ATEL370 - Concessione demaniale per costruzione ed esercizio di un impianto per la produzione di energia elettrica da fonte idraulica tramite couso di traversa esistente sul Fiume Tanaro nel comune di Castello d'Annone (AT). Proponente: B.Energie Castello di Annone S.r.l. per conto di e-distribuzione Spa.

ATTO DD 1713/A1814B/2026

Oggetto: PIAL 1455 – Istanza di provvedimento autorizzativo unico ex art. 27bis D.lgs. 152/06 s.m.i. ed art. 12 D.lgs. 387/03 per la costruzione e l'esercizio di un impianto per la produzione di energia elettrica da fonte idraulica tramite couso di traversa esistente sul fiume Tanaro nel comune di Castello di Annone (AT). ISTANZA827/21.

**SI ESPRIME PARERE FAVOREVOLE, PER QUANTO DI COMPETENZA AI SOLI FINI IDRAULICI,
AI SENSI del T.U. n. 523/1904 e del PAI**

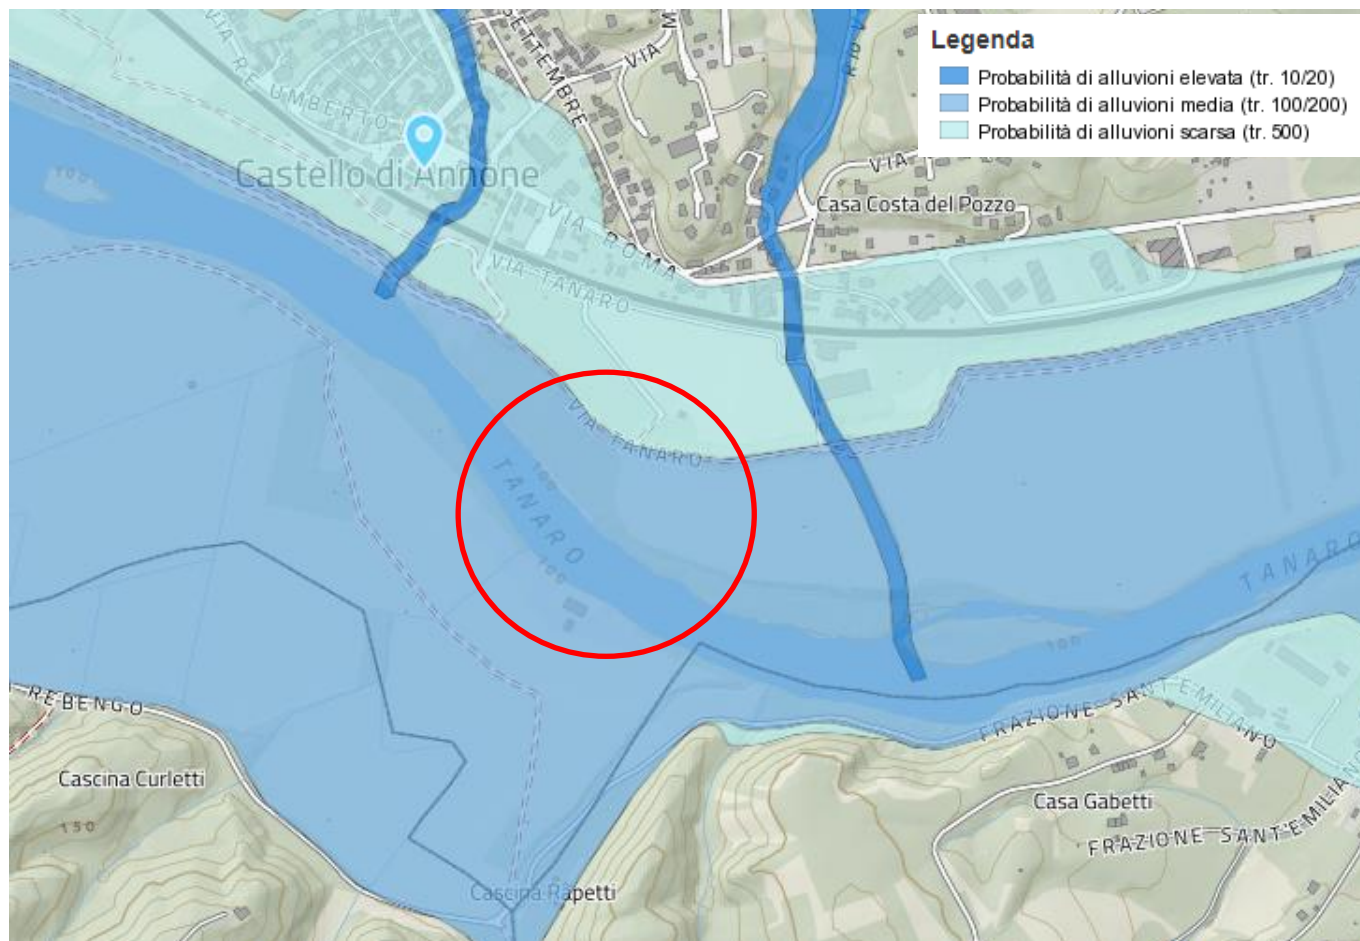
Infine, si ricorda che l'area di intervento è posta in area allagabile per come rappresentato nello stralcio del PGRA della Regione Piemonte vigente e di seguito riportato (*in rosso schematizzazione area di collocazione impianto idroelettrico*):

Di tale condizione occorrerà tenerne debitamente conto in occasione dei possibili eventi di morbida e/o piena del corso d'acqua, sia durante la fase realizzativa dell'impianto che nella sua successiva fase di gestione, ai fini della salvaguardia della pubblica e privata incolumità, adottando per tempo tutte le necessarie azioni di prevenzione e salvaguardia in accordo col sistema di Protezione Civile del Comune di Castello di Annone.
